DELIBERATION N° 2021-126

Délibération de la Commission de régulation de l'énergie du 6 mai 2021 portant approbation du rapport de RTE sur le facteur d'émission associé au marché de l'électricité français

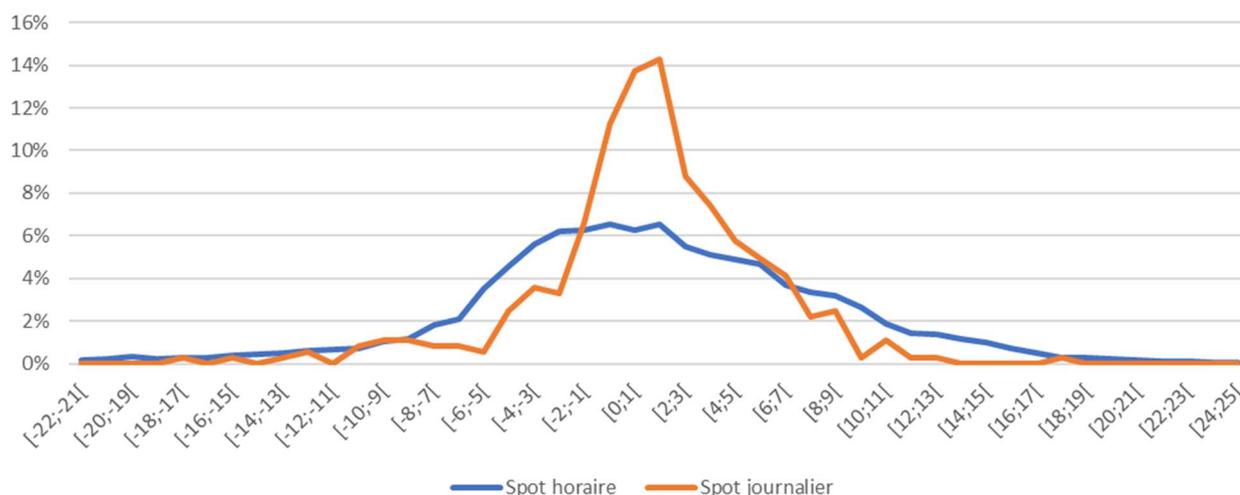
Ainsi, on peut constater, à titre d'exemple, que la forme horaire du Spot rejoué par RTE est plus plate que le réalisé :

Cette différence peut s'expliquer par plusieurs facteurs :

- RTE n'a pas intégré les coûts de démarrage dans le calcul du prix Spot : ils sont intégrés dans l'optimisation du coût de production mais RTE considère que pour faire face à une demande marginale il n'aura pas de démarrage de nouveau moyen de production ;

- RTE a modélisé uniquement le marché de l'énergie et non les autres marchés auxquels peuvent participer les producteurs (services systèmes, capacité, ...). Or, l'existence de revenus sur d'autres marchés peut pousser des producteurs à offrir leur production à un coût inférieur à leur coût variable⁵ ;

- enfin, les producteurs ont accès à des offres complexes sur le marché (par exemple les offres blocs⁶) ce qui modifie l'optimisation par rapport au modèle de RTE. Par exemple, les offres blocs font qu'il est possible qu'un moyen de production soit marginal à un instant alors qu'il n'est pas le plus cher en fonctionnement (parce que les moyens plus chers ont soumis des offres blocs et que ces offres ont une puissance constante sur tous les pas de temps).

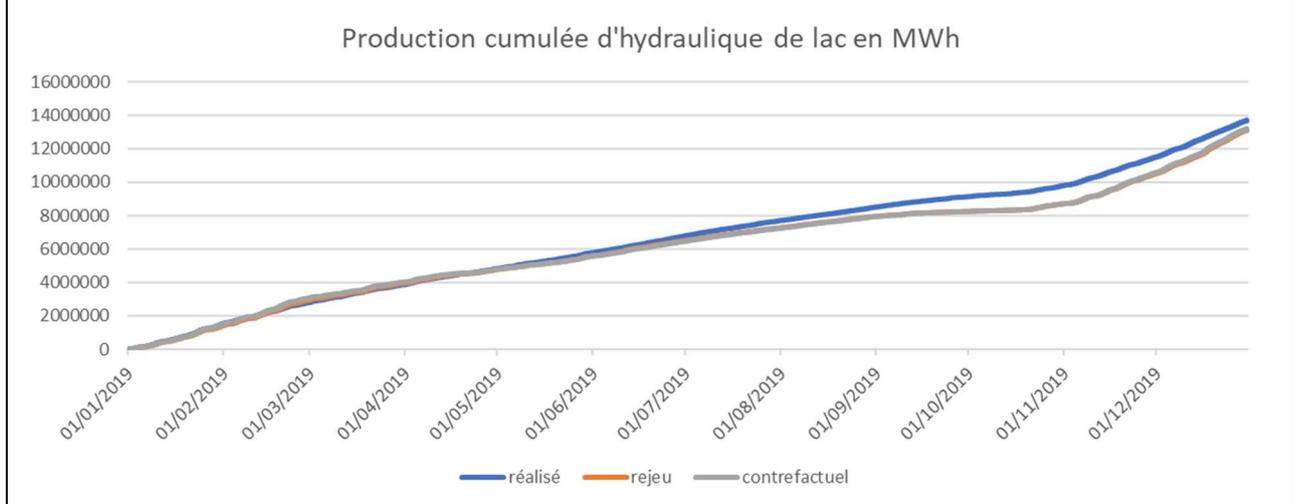
Par ailleurs, la CRE a étudié les différences d'utilisation du stock entre le réalisé et le rejeu en comparant les productions cumulées du nucléaire⁷ et de l'hydraulique de lac :

Ce résultat traduit le fait que, bien que les gestions horaires du nucléaire puissent être différentes dans les deux scénarios, les productions hebdomadaires sont très proches. Ainsi, par exemple, la différence de production hebdomadaire de nucléaire entre le réalisé et le rejeu est toujours inférieure à 10% en valeur absolue avec un écart-type de 2%.

Remarque : les productions hebdomadaires du rejeu et du contre-factuel sont encore plus proches avec une différence toujours inférieure à 2% en valeur absolue et un écart-type de 0,6% mais cela aurait pu ne pas être le cas. Cela montre simplement que la production hebdomadaire du nucléaire ne dépend pas du prix du CO₂.

Source : Rapport de RTE, figure 16

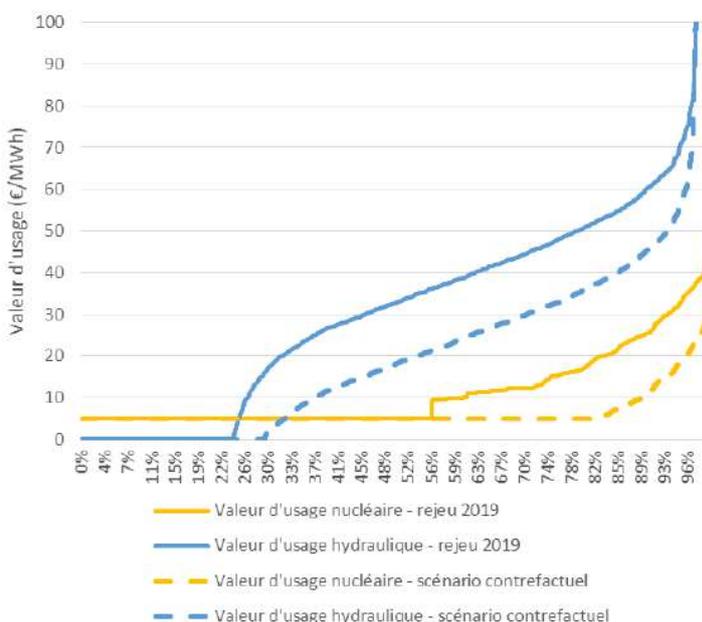
Ainsi, après retraitement, le nombre de pas de temps où le nucléaire et l'hydraulique ont une valeur d'usage égale à leur coût variable augmente. Cela signifie que dans le scénario contre-factuel le producteur a moins d'intérêt à conserver son stock pour des pas de temps ultérieurs.

Analyse de la CRE : comme évoqué précédemment, la CRE considère qu'il est nécessaire de retraiter les valeurs d'usage du nucléaire et de l'hydraulique dans le scénario contre-factuel afin que les productions annuelles soient les mêmes dans les deux scénarios. **La CRE estime que le retraitement proposé par RTE est pertinent puisqu'il revient à considérer que le coût d'opportunité est proportionnel au prix du CO₂, le facteur étant donné par le paramètre A .**
